## 改善箇所説明図

不具合箇所 制動装置 (クラッチマスターシリンダー)

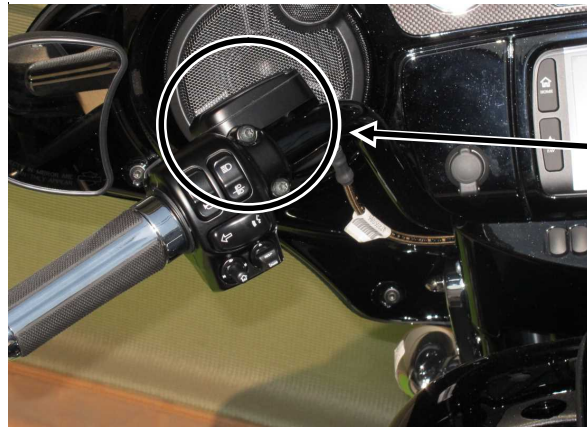
油圧式クラッチのマスターシリンダーにおいて、加工時の内部洗浄が不適切なため、製造時に使用する化学薬品が除去できておらず、ブレーキフルードと化学薬品の混合液がマスターシリンダー内部のアルミ地と化学反応を起こし、ガスの泡が発生するものがある。そのため、発生したガスがマスターシリンダー内部に溜まった状態でクラッチ操作をすると、クラッチが切れない状態となるおそれがある。

内部洗浄、点検後、必要  
であればマスターシリン  
ダーを交換

全車両、クラッチシステムを分解、指定の洗浄液で洗浄し、新品のマスターピストンを使って組み立てる。また、マスターシリンダー内部に腐食が見られる場合はマスターシリンダーを正しく洗浄された部品と交換する。
